Informe: LM-IG-05-19

# Revisión de los estudios de suelo del proyecto de la intersección de las Garantías Sociales – Ruta Nacional N° 39

INFORME FINAL

San José, Costa Rica  
Mayo, 2019

Figura 1. Modelo Geológico – Geotécnico del sitio de la intersección de las Garantías Sociales

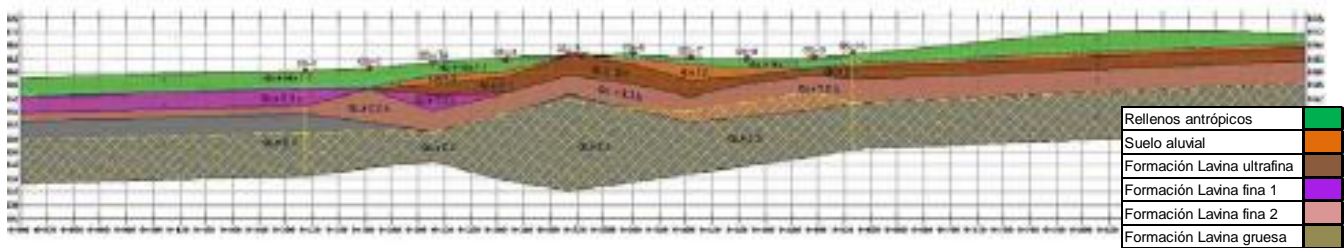
Castro y de la Torre comenta que el modelo geológico – geotécnico presentado en la Figura 1 se determinó utilizando la información de los distintos materiales encontrados en las perforaciones, correlacionándolos con el perfil establecido por el ensayo de refracción sísmica, y los resultados de los ensayos de laboratorio realizados a las muestras obtenidas.

Se verifican las propiedades con los resultados de los ensayos mostrados en el informe. Se observa que los rangos de los valores dados se obtienen utilizando en la mayor parte de los casos los valores máximos y mínimos reportados para cada ensayo, a excepción de las dos capas para la formación lavina fina.

Para la capa de formación lavina fina, pareciera que los valores de las propiedades físicas fueron tomados de rangos medios de los resultados de los ensayos en laboratorio, y las propiedades de resistencia, en lugar de ser tomadas de los resultados obtenidos de los ensayos triaxiales o de corte directo, los cuales se consideran más precisos, fueron tomados de las correlaciones realizadas con el ensayo de SPT, posiblemente porque los resultados arrojaban datos de estas dos subcapas mayores que la capa de formación lavina gruesa, que se considera como el material de mayor competencia de los encontrados en sitio.

A pesar de lo anterior, se considera que las propiedades asignadas están acordes con los materiales encontrados, además de que se cuenta con suficiente información para determinar estos como los parámetros de resistencia del modelo geológico – geotécnico.

Figura 3. Carta de plasticidad modificada: sitio del proyecto de intersección de Garantías Sociales

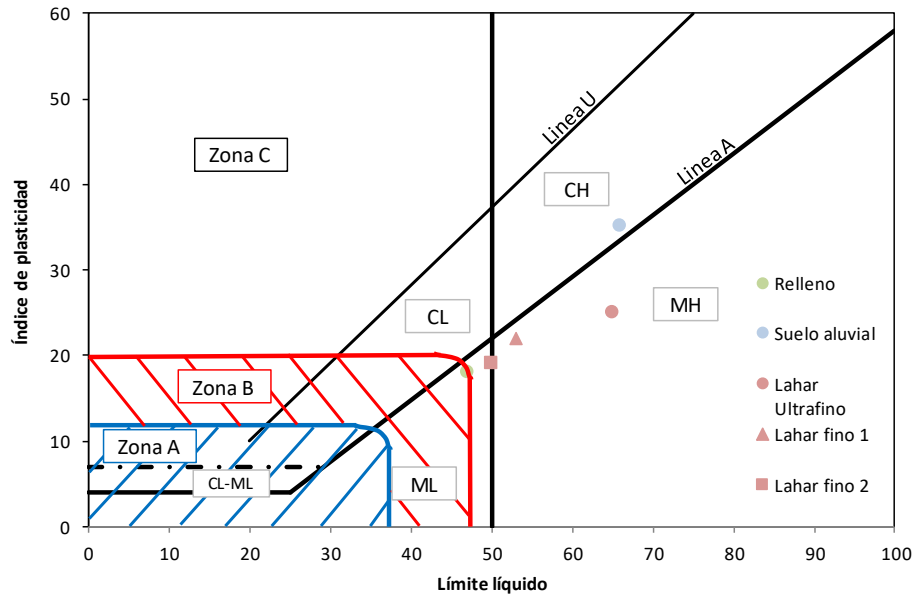
Analizando los valores de límite líquido e índice de plasticidad promedio, obtenidos por Castro y de la Torre a través de sus ensayos de laboratorio, en la carta de plasticidad modificada, se obtiene lo mostrado en la Figura 3.

Se observa la carta de plasticidad, se tiene que el material “Rellenos antrópicos” cae dentro de la zona B de potencial de licuación. Sin embargo, para determinar si este material presenta potencial se deben cumplir dos condiciones:

1. Como su IP (18) es mayor a 12, se debe verificar que el contenido de finos sea mayor a 20%. De la Tabla 2, se observa que el contenido de finos es de 65%, por lo que esta condición se cumple
2. Que la humedad natural (38%) sea mayor o igual al 85% del Límite Líquido, que en este caso es de 40%. En este caso, esta condición no se cumple.

Por lo tanto, no existe potencial de licuación de la capa de Rellenos antrópicos, y entonces es posible tomarla en cuenta para posibles cálculos de aporte de resistencia a la fricción de pilotes.
